CONFIDENTIEL RENAULT

SCENIC II

Annule et remplace la Note Technique n° 4706D de JUIN 2007.

36A ENSEMBLE DIRECTION : AXE INTERMEDIAIRE

Repérage des véhicules après intervention

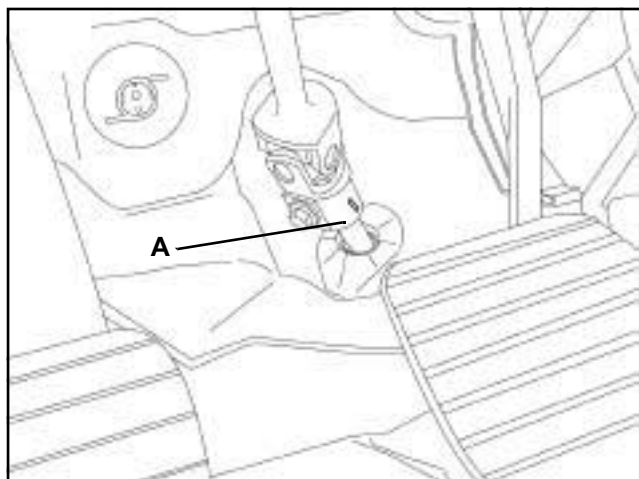
- Apposer une étiquette bleue sur la chapelle d'amortisseur avant côté poste de conduite :
Réf. : 49 39 031 089.
- Cocher la case **L2** au feutre marqueur.

CONTROLE DU MARQUAGE DE L'AXE INTERMEDIAIRE

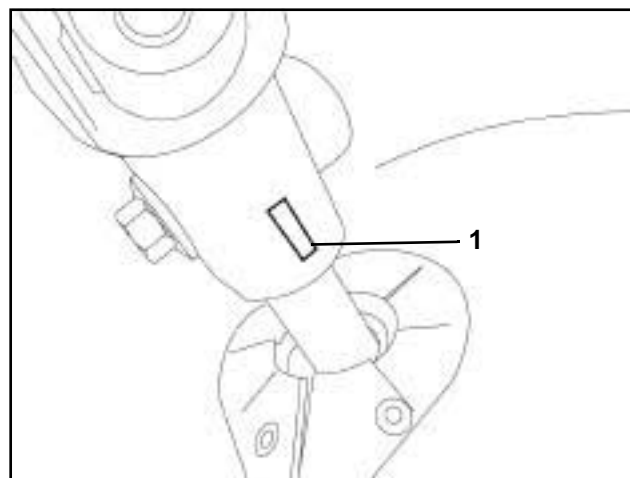
- Contrôler, sur la chape rabattable de l'axe intermédiaire (**A**), le numéro gravé (**1**) :

A – Chape rabattable de l'axe intermédiaire.

1 – Marquage à contrôler.

- Si le numéro n'est pas compris entre 6614 et 6622 inclus :
 - ne pas remplacer l'axe intermédiaire,
 - Établir une demande de remboursement ou un bordereau de garantie selon pays (voir "éléments comptables").
- Si le numéro est compris entre 6614 et 6622 inclus :
 - Remplacer l'axe intermédiaire.
